Ville de CARNAC – UDAP du MORBIHAN  
Commune de CARNAC

Pièce n° 01bis

AIRE DE MISE EN VALEUR DE L'ARCHITECTURE ET DU PATRIMOINE  
AVAP

**NOTICE DE PRESENTATION DE LA MODIFICATION n°1**

DOCUMENT GRAPHIQUE RÉGLEMENTAIRE - POINT n°1  
Nord STEP Kergouellec

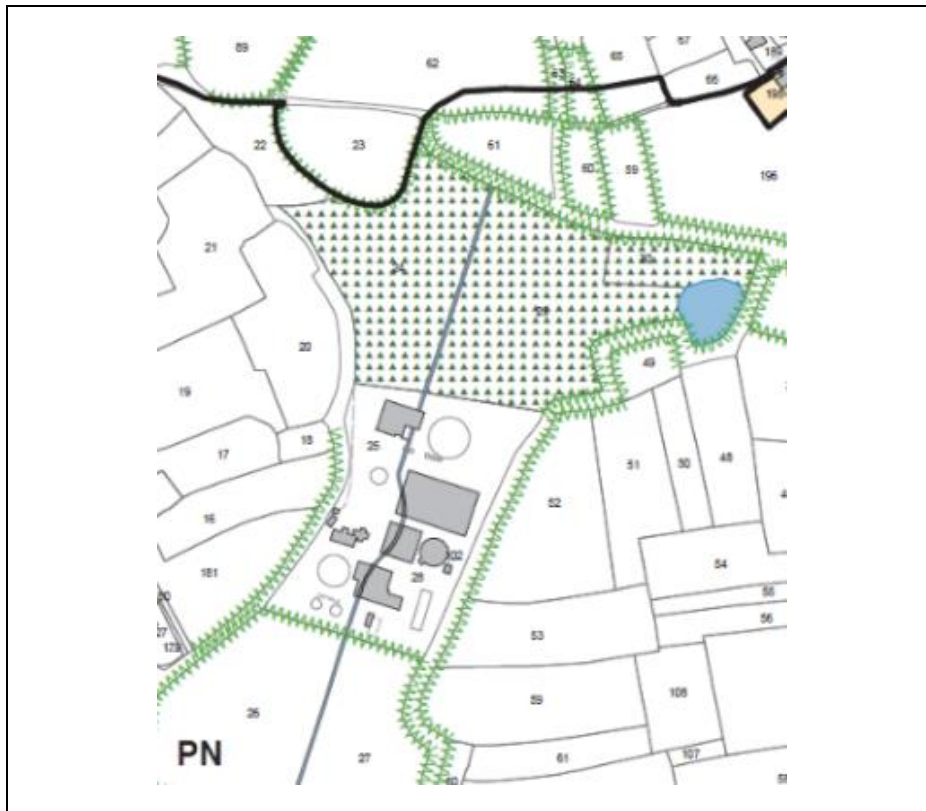
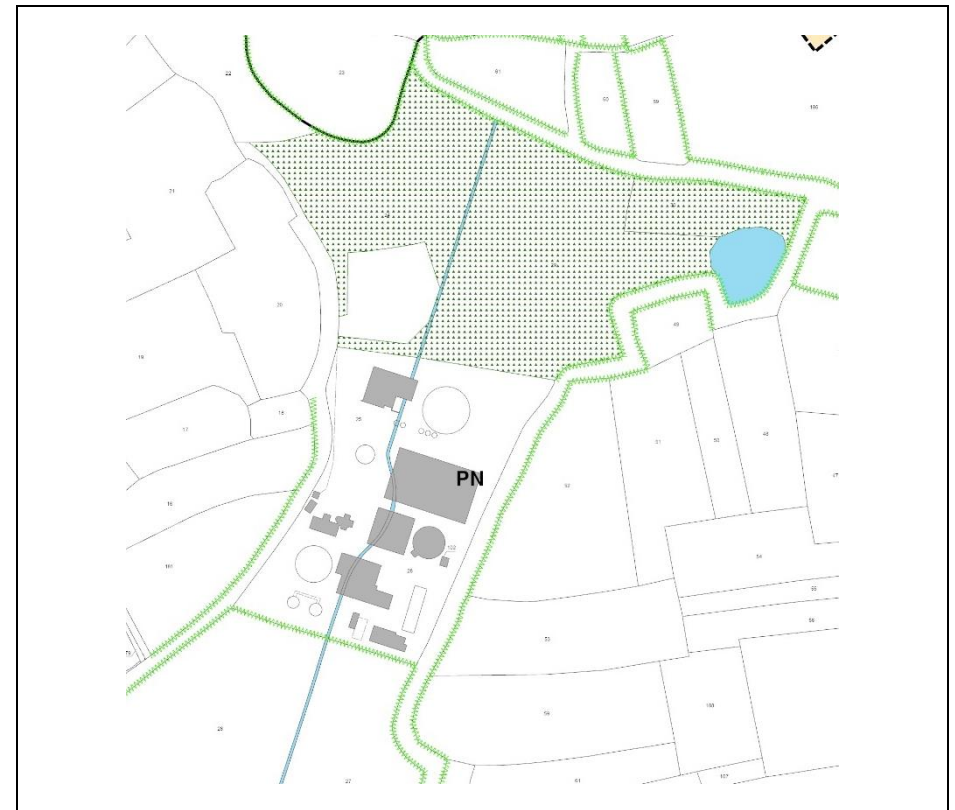
La trame « masse boisée » couvre un espace en remblais.

L'espace concerné est un remblai utilisé par la collectivité pour le stockage extérieur de matériaux. Situé en continuité avec les terre-pleins de la STEP, ce site présente l'avantage de regrouper en un lieu discret, paysagèrement, des fonctions difficiles à intégrer dans le paysage.

Cette fonction existait avant la mise à l'étude de l'AVAP ; la couverture du site « artificialisé » par la trame de « masse boisée » protégée est une erreur matérielle.

- suppression de trames « masses boisées » sur les parties non boisées, aménagées et lieu de dépôts (environ 3000 m<sup>2</sup>).

## DOCUMENT GRAPHIQUE RÉGLEMENTAIRE - POINT n°2

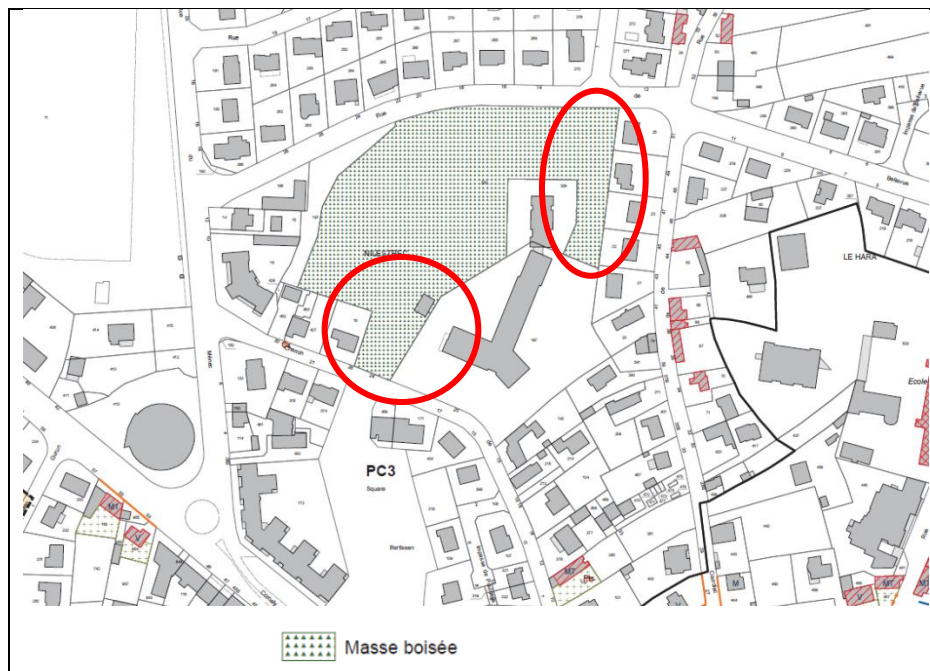
Pour des raisons paysagères globale (vues lointaines ou générales) une partie du site de Belann a été couvert par une trame de masse boisée protégée. Cette servitude complexifie l'aménagement futur, qui faute d'études préalables ou d'OAP, n'a pas pu anticiper sur l'avenir.

La légende « masse boisée » interdit tout aménagement autre que forestier.

- Requalification des trames « masses boisées » (avec maintien d'une surface globale cumulée égale)

DOCUMENT GRAPHIQUE RÉGLEMENTAIRE - POINT n°3  
Secteur du Foyer Logement/Parc de Bellevue

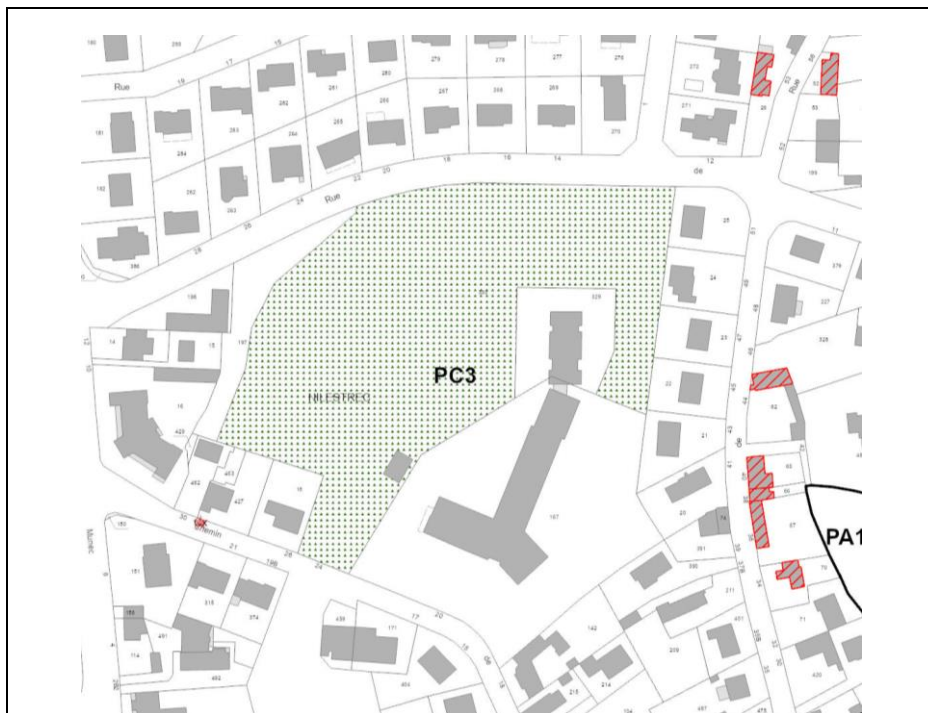
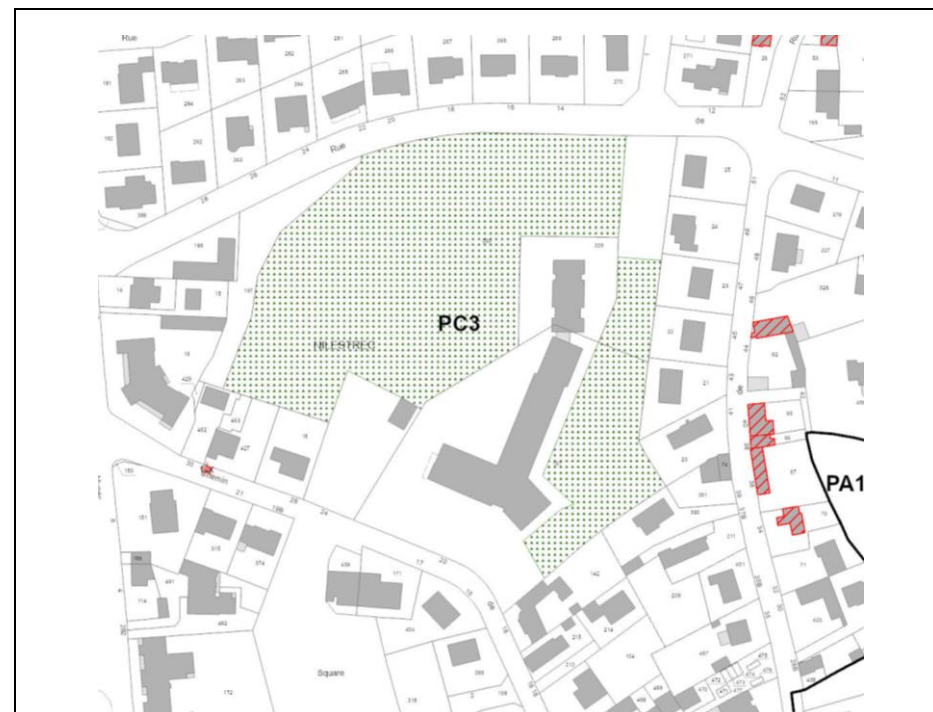
Une partie des masses boisées inscrites à l'AVAP ne comporte aucun arbre, certaines sont aménagées en voiries et en parkings (nord-est du Foyer). En revanche des espaces libres plantés à l'est du Foyer ne sont pas identifiés et protégés en tant que « masses boisées » :

L'objectif est de corriger et requalifier les emprises des trames « masses boisées » pour tenir compte des occupations et usages, antérieurs à la création de l'AVAP (02/2020).

- Suppression de la trame de protection sur les espaces aménagés en voiries et parkings
- ajout de la trame sur les espaces verts plantés autour de la résidence/foyer

- Requalification des trames « masses boisées » (avec maintien d'une surface globale cumulée égale)

## DOCUMENT GRAPHIQUE RÉGLEMENTAIRE - POINT n°4 Grand Hôtel Boulevard de la Plage

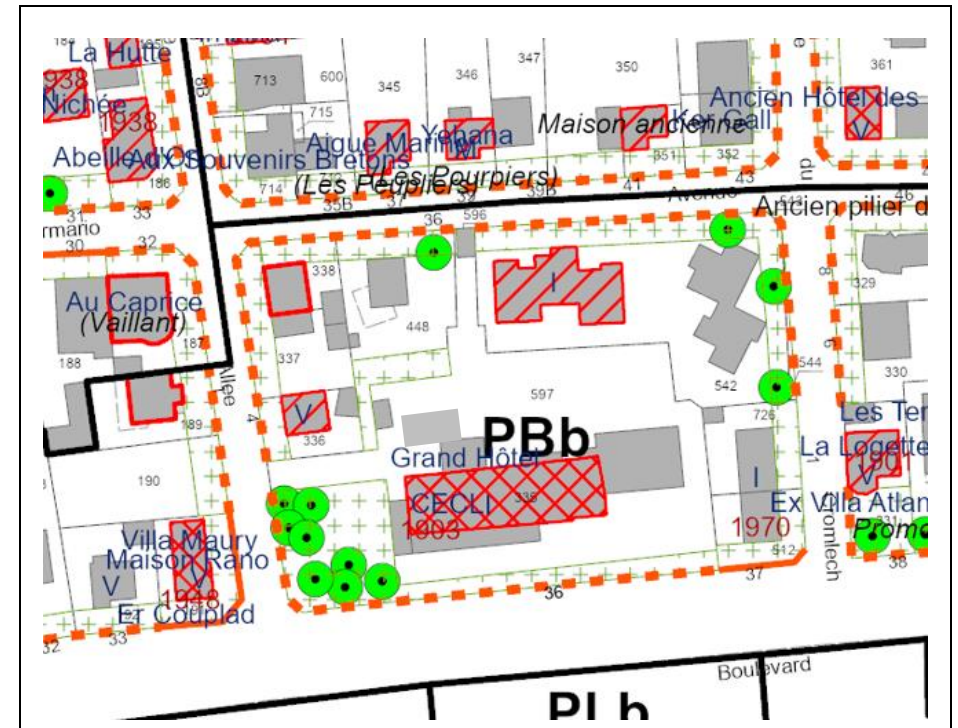
- L'édifice comporte une terrasse maçonnée le long de la façade, couverte en partie par la trame « jardin d'agrément »
- L'application informatique de la légende de protection d'immeuble de « 1<sup>ère</sup> catégorie » couvre l'intégralité du polygone graphique relatif à l'immeuble, alors que seul le volume à R+3 présente un intérêt patrimonial : les adjonctions à l'arrière et à l'avant (rez-de-chaussée) n'ont pas à être couverts par une protection.
- L'application des trames se fait par polygones appliqués aux immeubles sur le cadastre faute d'accès ou renseignements, il apparaît que les adjonctions ont été couvertes de trames de protection.
- L'immeuble situé en façade latérale Est de l'immeuble d'intérêt architectural est couvert actuellement par la légende « 3<sup>e</sup> catégorie » ; son aspect ne justifie pas une protection. Le liseré destiné à stabiliser son style est supprimé.

Les trames de protections doivent être ajustées pour mieux correspondre à la qualité des immeubles et espaces libres.

- La trame de protection « 1<sup>ère</sup> catégorie » est recentrée sur l'immeuble d'intérêt architectural ; elle est supprimée sur les parties d'immeubles en adjonctions (à l'arrière et à l'avant)
- La trame de protection « 3<sup>e</sup> catégorie » est supprimée sur le volume situé à l'ouest de l'immeuble d'intérêt.
- La trame « jardin d'agrément » est ajustée :
  - o elle est réduite à l'avant de l'immeuble côté boulevard, sur la partie en terrasse existante, conservée sur la partie avant, végétalisée (bande à l'arrière de la clôture sur rue)
  - o elle est réduite à l'ouest de l'immeuble au niveau de l'entrée allée des Dolmens)
  - o elle est élargie au bord ouest de l'immeuble

DOCUMENT GRAPHIQUE REGLEMENTAIRE - POINT n°5  
Suppression trame « espace minéral protégé » ajout d'un mur protégé

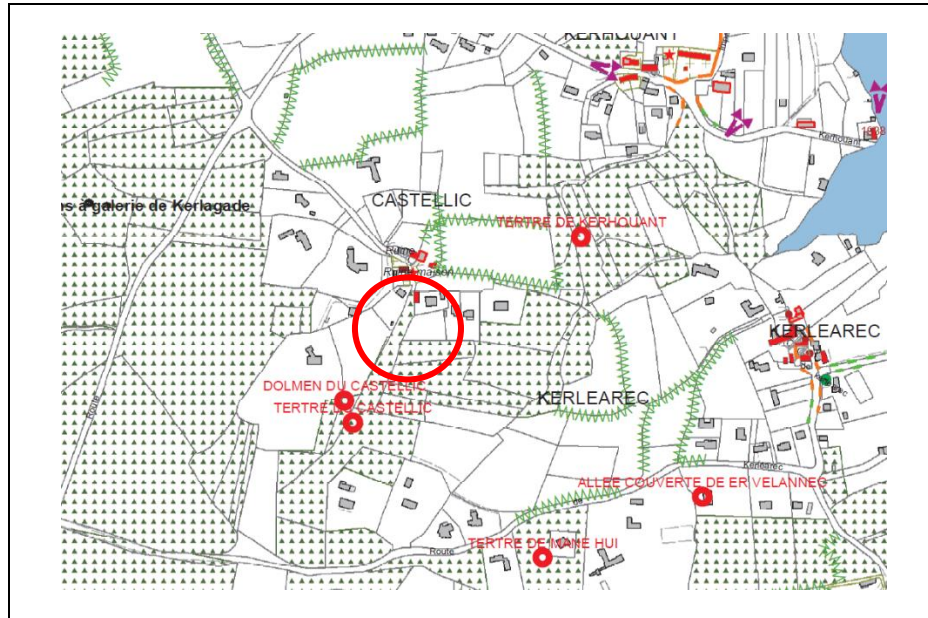
La trame de protection ne correspond pas à un espace minéral d'intérêt.  
 Le mur sur rue (venelle) n'est pas protégé.

Il s'agit de la correction d'une erreur matérielle.

La trame d'espace minéral protégé doit être supprimée et le mur doit être protégé dans la continuité des immeubles et murs à l'alignement le long de la venelle.

DOCUMENT GRAPHIQUE RÉGLEMENTAIRE - POINT n°6  
Le Castelllic

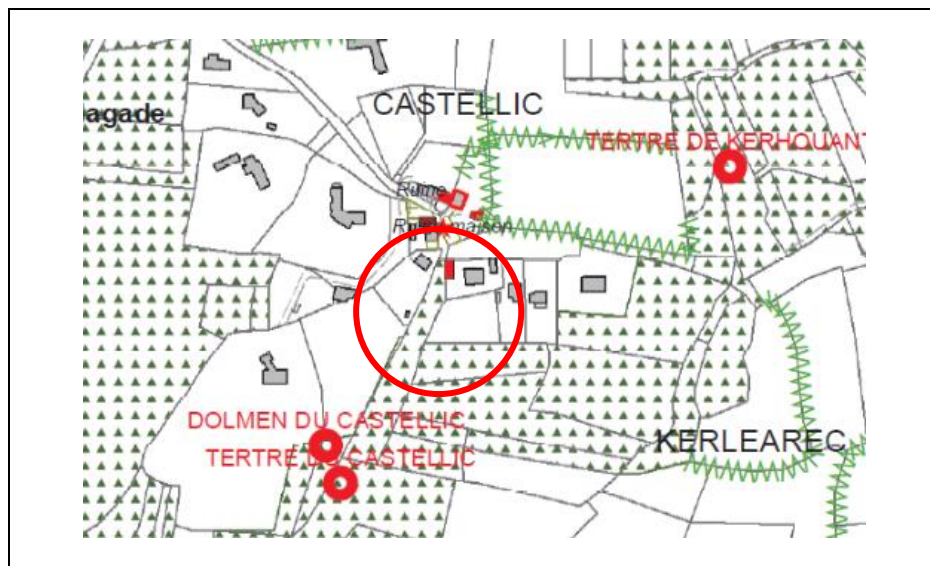
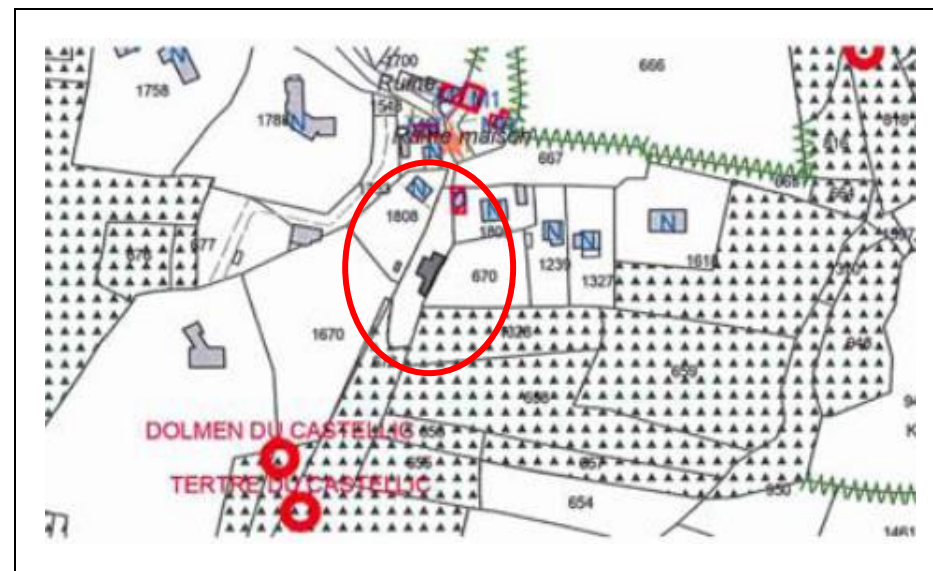
Lors de l'enquête publique de la modification n°1 de l'AVAP, les propriétaires et résidents des parcelles G673 et G1890, ont signalé une incohérence entre les règlements graphiques PLU (Nm1p) et AVAP (PN).

Après visite sur place des services de la commune, une maison édifiée régulièrement est bien implantée sur le terrain mais elle ne figure pas sur le plan de l'AVAP et est dénuée en partie d'un espace boisé.

La commune demande la mise à jour du plan et la réduction de la masse boisée en tenant compte de la maison existante (suivant le PC s'y référant et du parc/jardin de la maison).

- réduction de la trame « masses boisées » sur la partie non boisée, aménagée et bâtie
- ajout de la maison existante au cadastre
